## Endringer etter høring og offentlig ettersyn

## Utvidelse av planområdet – motfylling og kollektivholdeplass Risesletta

Motfylling sett opp mot trimløype (rullestolløype – gul strek i konflikt med fylling)

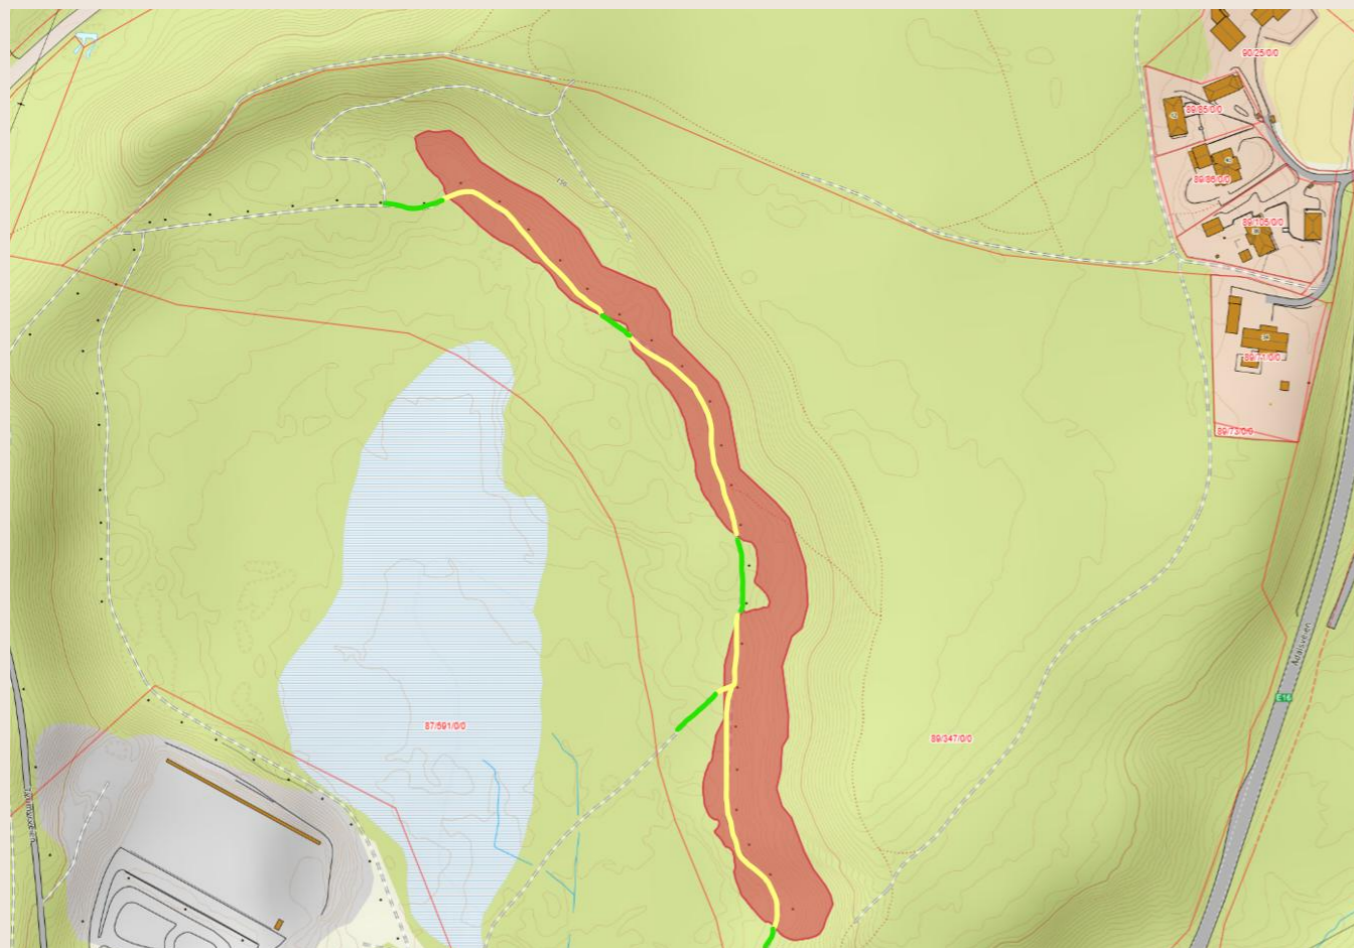
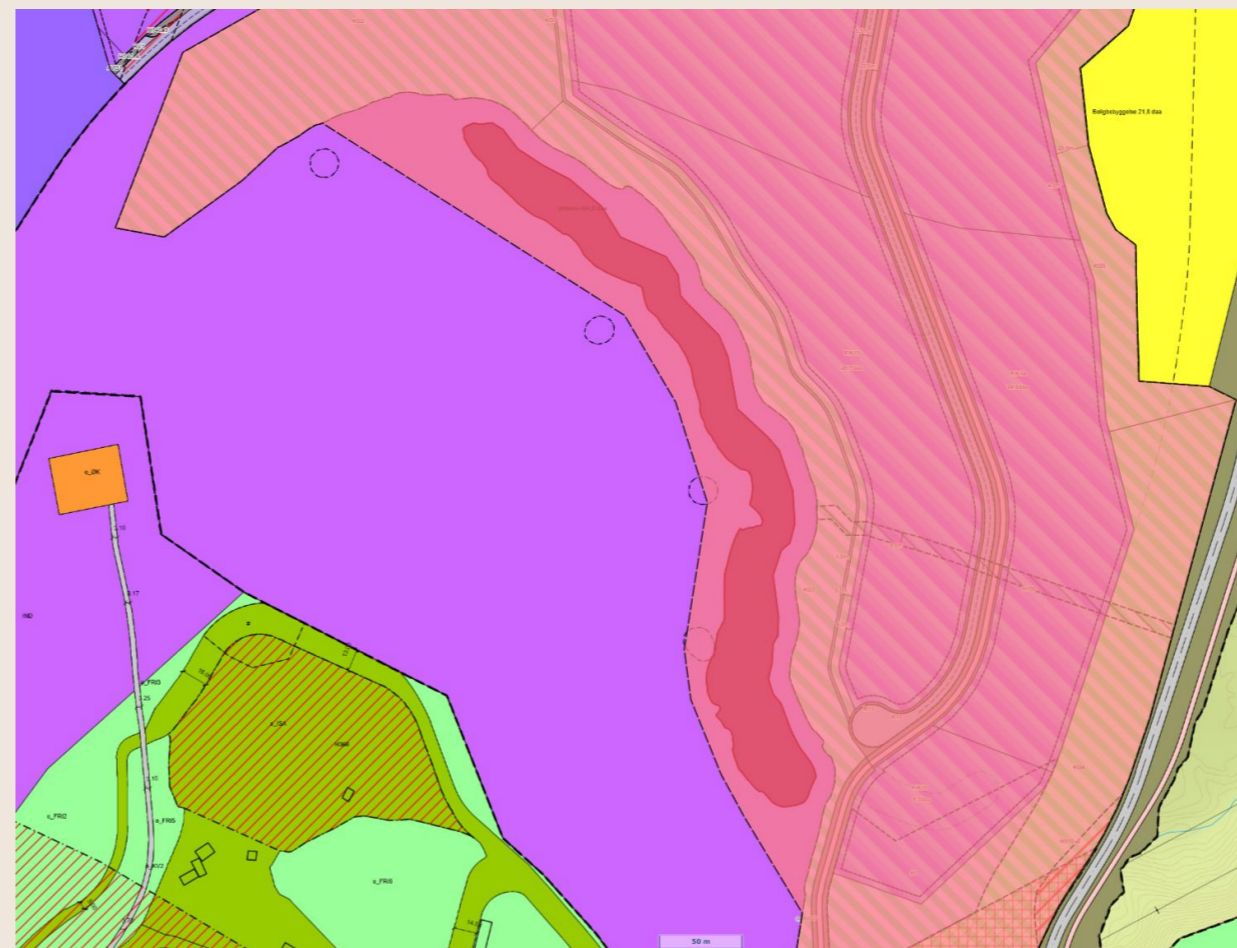
Den foreslåtte motfyllingen vil berøre deler av eksisterende rulleskiløype i området, anslagsvis om lag tre fjerdedeler av traséen (se kartutsnitt). Rulleskiløypa ligger på grunneiendommen til Hans Erik Gamkinn, og arealet er i gjeldende plan avsatt til industriformål (områderegulering 381). Løypa ble etablert i en periode da området var regulert til LNF-formål (landbruk, natur og friluftsliv), og har over tid vært benyttet som et viktig tilbud for fysisk aktivitet og friluftsliv i nærområdet.

Det foreslås ikke egne avbøtende tiltak knyttet til omlegging av eksisterende rulleskiløype som følge av etablering av motfyllingen, blant annet fordi det allerede er regulert inn en erstatningsløsning i nærområdet gjennom plan 514.

(Røde piler viser der det er tatt ut areal i forhold til varslet grense. Gule viser der vegareal er tatt inn i planavgrensning)

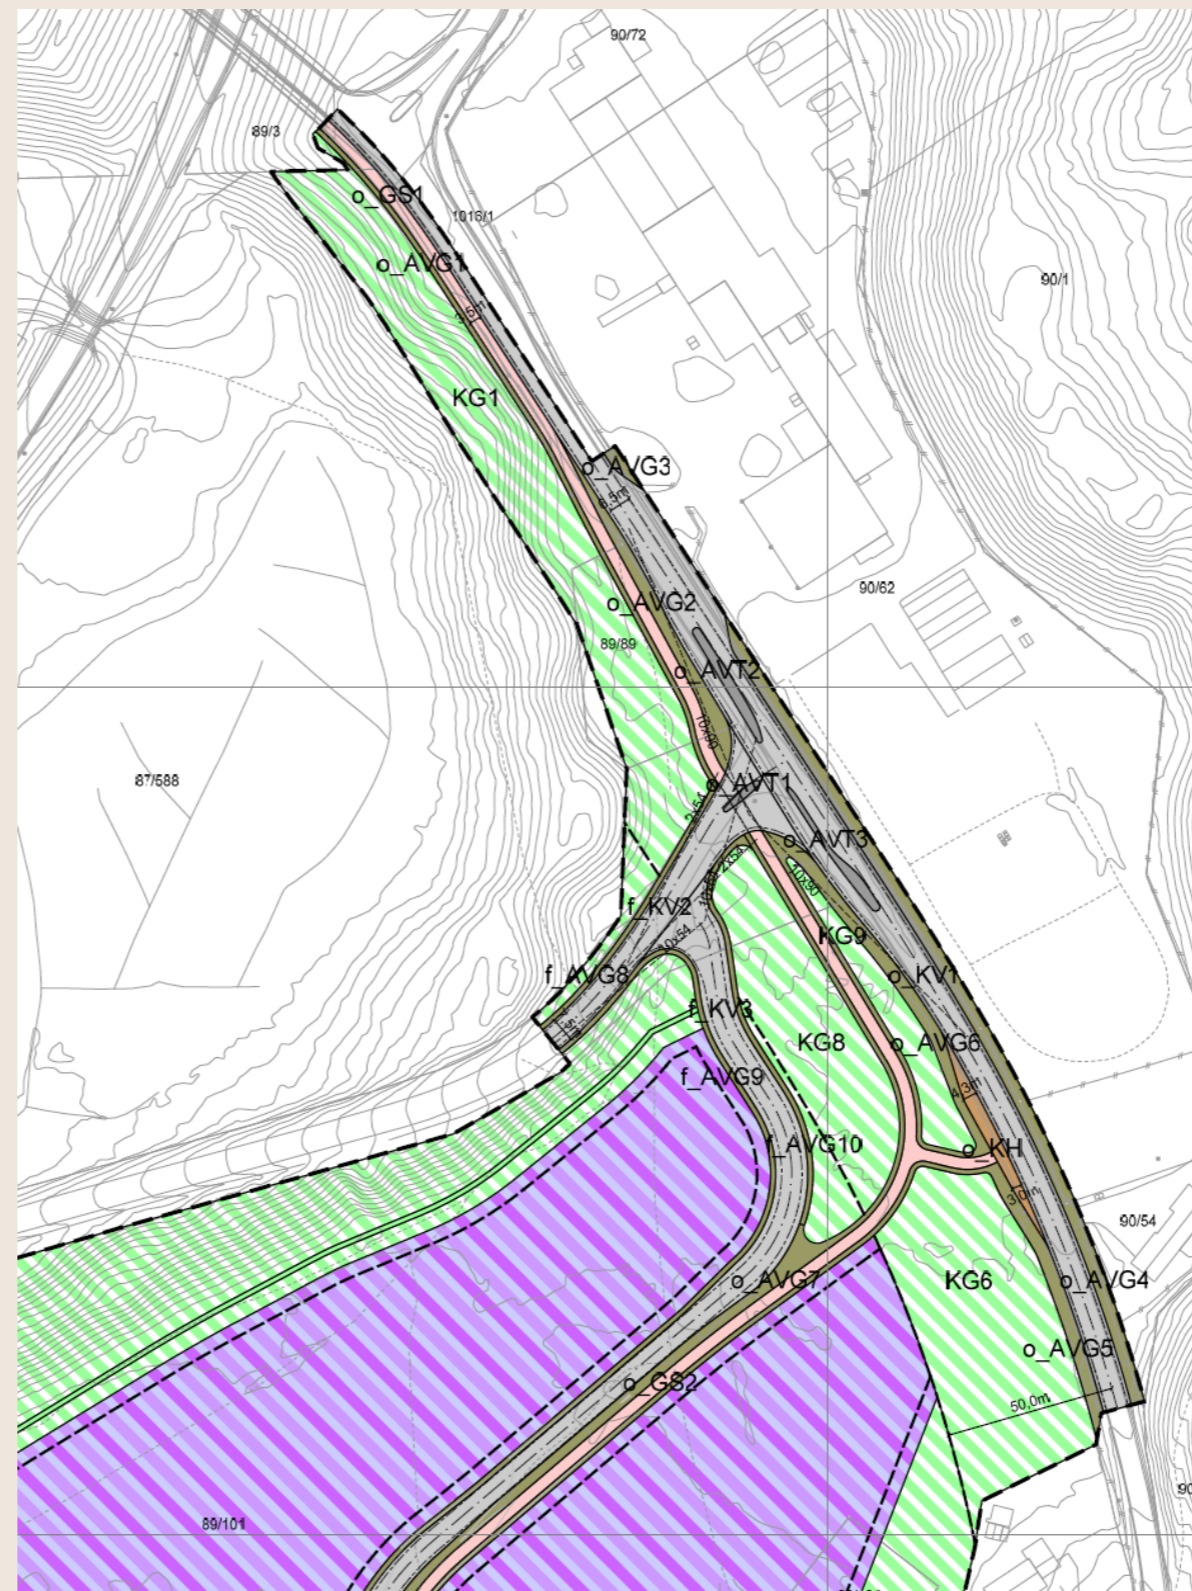
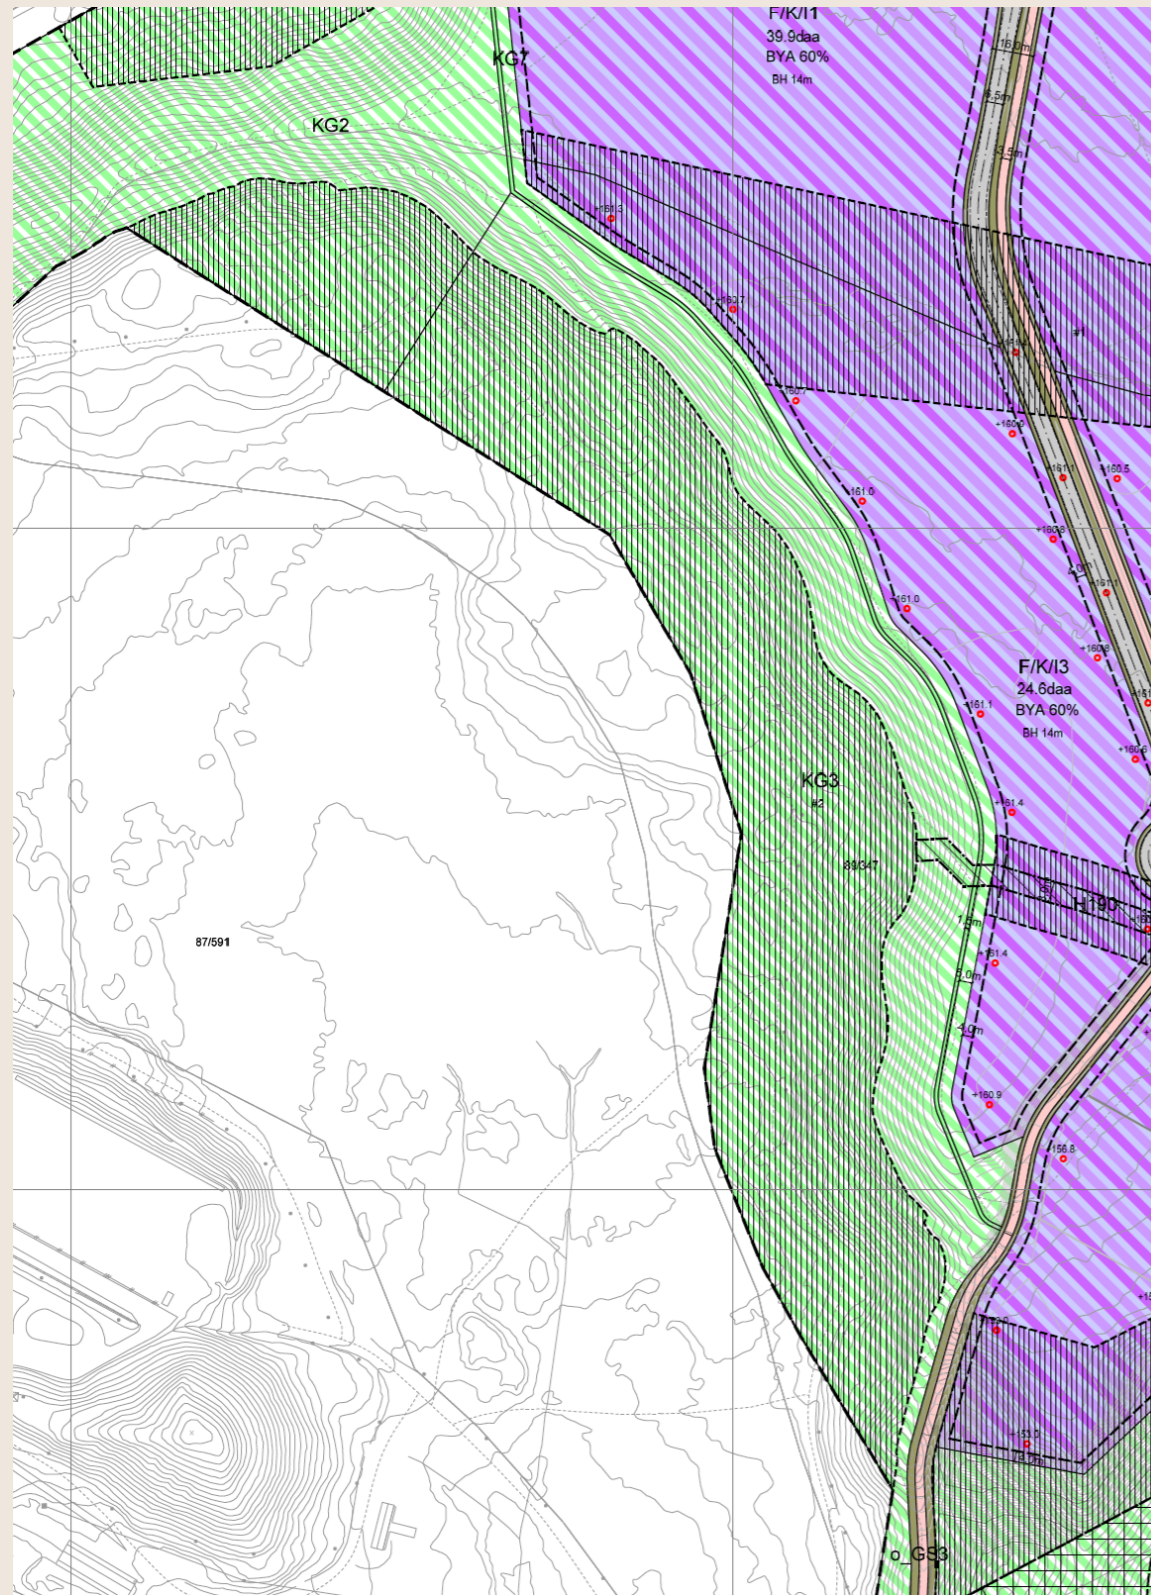
Ved ferdigstillelse av plankartet er planavgrensningen justert noe. Avgrensningen avviker noe fra varslet (utvidet) planområde for å sikre en helhetlig og hensiktsmessig kart- og planteknisk løsning tilpasset eksisterende vegsystem. Avgrensningen følger midtlinje for eksisterende veg, med en utvidelse mot sør som følge av flytting av kollektivholdeplass. Nord for vegen er det inkludert areal til sikkerhetszone. For å etablere et entydig og gjennomførbart grensesnitt er vegbredden regulert samlet mot sør. Dette gir også bedre tilpasning til tilgrensende arealer og eventuelle fremtidige planinitiativ. Mot Risesletta (eiendommene nord for vegen) er planområdet redusert sammenlignet med varslet avgrensning, ved at arealer er tatt ut. Tilleggsarealet utover varslet avgrensning omfatter i hovedsak eksisterende veggrunn og mindre arealer utenfor teknisk plan sitt direkte grensesnitt (kun arealer som er eksisterende veg). Løsningen gir en sammenhengende og konsistent senterlinjeføring.

Se kartutsnitt for avvik (gule piler er der det er lagt til areal – røde piler viser der det er tatt ut).

#### 9.2 (#2) Motfylling vest

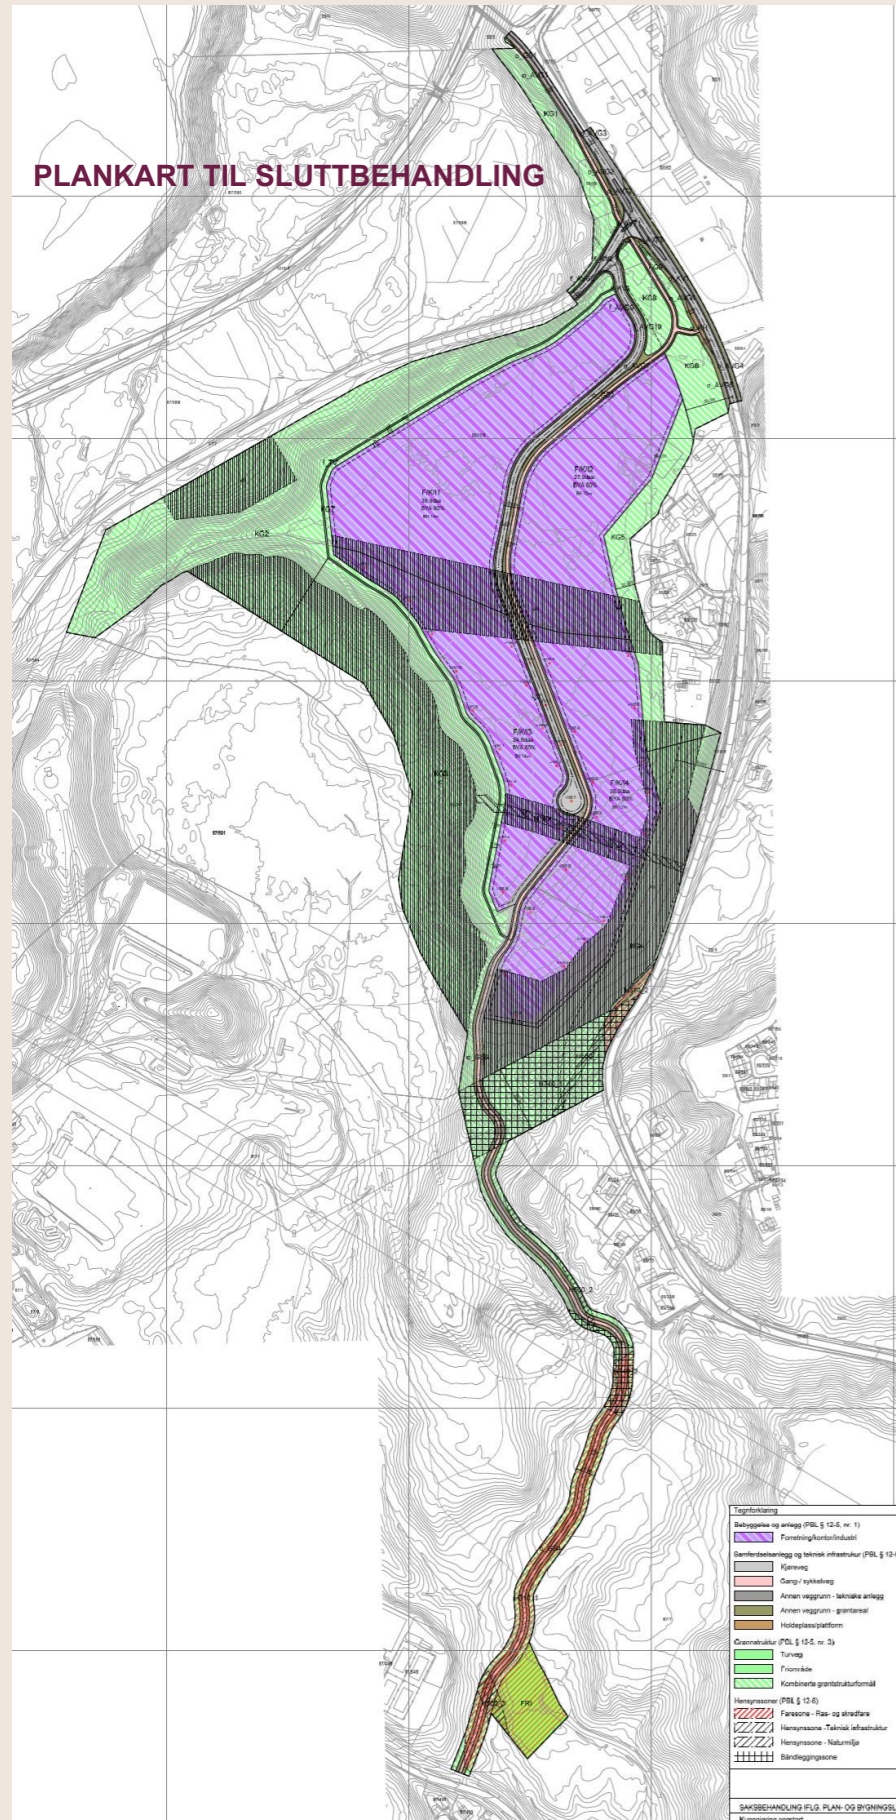
Ny bestemmelsessone for motfyllingen som ligger i utvidelsen av planen. Bestemmelsen sikrer hensikt, og utførelse av tiltaket.
